ORBETELLO, 25 luglio 2023

- ID 9888, con avviso del 23 maggio 2023, codice procedura MASE-2023-93273 stata avviata la **procedura di valutazione di impatto ambientale (V.I.A.)** di competenza nazionale (artt. 20 e ss. del decreto legislativo n. 152/2006 e s.m.i.) relativa al **progetto di realizzazione di una centrale eolica denominata Orbetello** da parte di **Apollo Wind s.r.l.** (sede in Bolzano, Via della Stazione n. 7) in località varie, Comune di **Orbetello (GR)**;

OSSERVAZIONI

Figura 15. PTCP Grosseto: Beni paesaggistici (Tav. ST 5)

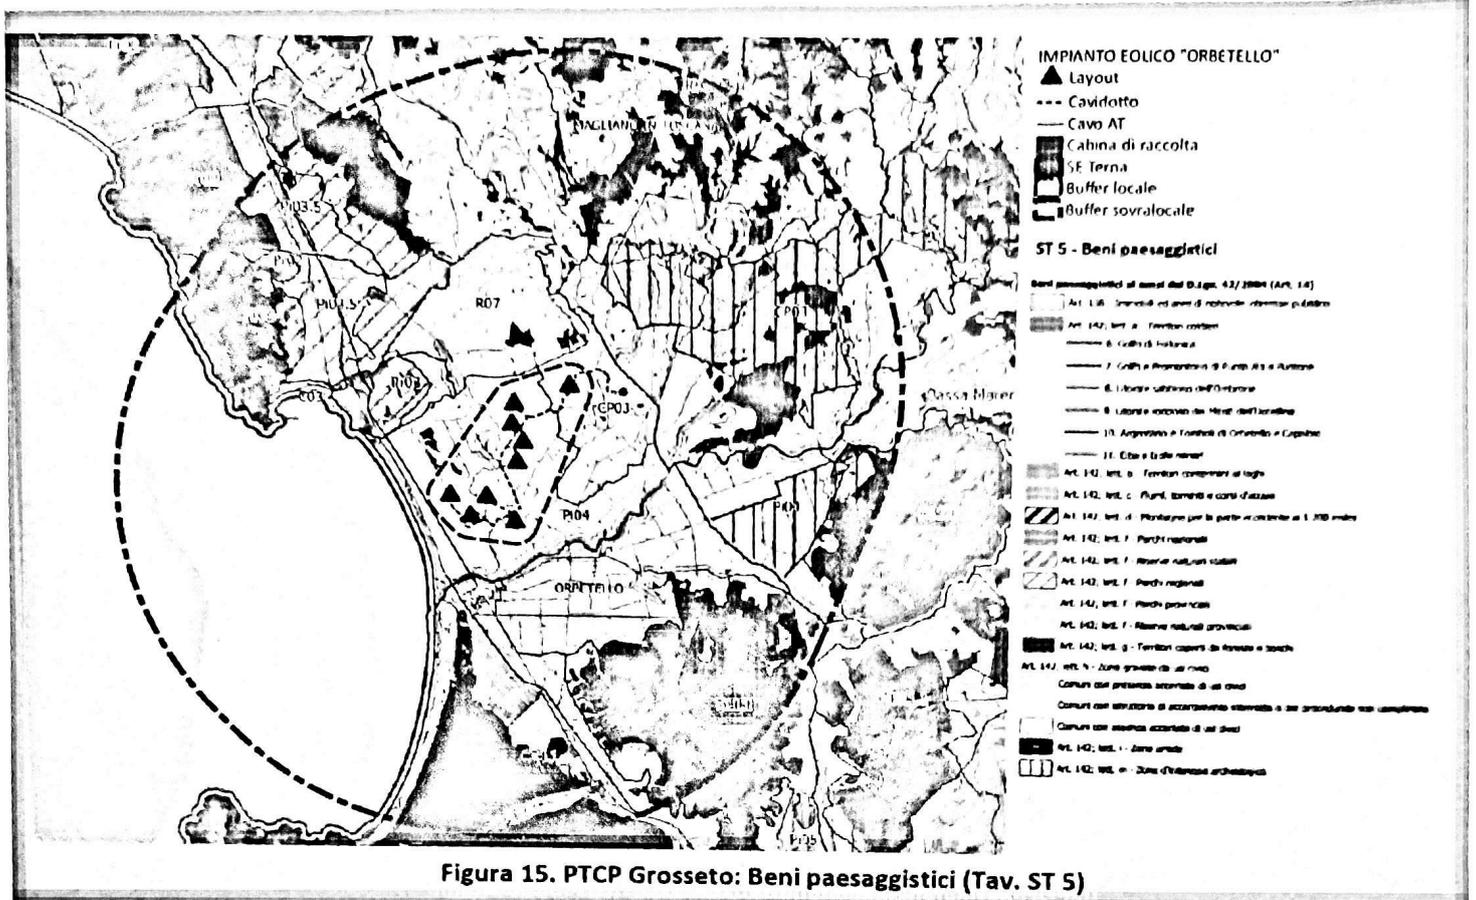
- in proposito, si ricorda che l'art. 6, comma 1°, del decreto-legge n. 50/2022, convertito con modificazioni e integrazioni nella legge n. 91/2022, in relazione all'installazione di impianti di produzione di energia da fonti rinnovabili è stata individuata una "fascia di rispetto ... determinata considerando una distanza dal perimetro di beni sottoposti a tutela di sette chilometri per gli impianti eolici e di un chilometro per gli impianti fotovoltaici". Successivamente, con l'art. 47, comma 1°, del decreto-legge n. 13/2023, convertito con modificazioni e integrazioni nella legge n. 41/2023, la fascia di tutela è stata ridotta a "tre chilometri" per gli impianti eolici e a "cinquecento metri" per gli impianti fotovoltaici.

Detta fascia di rispetto risulta, quindi, nel caso di specie estesa tre chilometri dal limite delle zone tutelate con vincolo culturale (artt. 10 e ss. del decreto legislativo n. 42/2004 e s.m.i.) e/o con vincolo paesaggistico (artt. 136 e ss. e 142 del decreto legislativo n. 42/2004 e s.m.i.). In ogni caso, la visibilità di detti aerogeneratori alti oltre 200 metri sarebbe ben presente in tutta l'area;
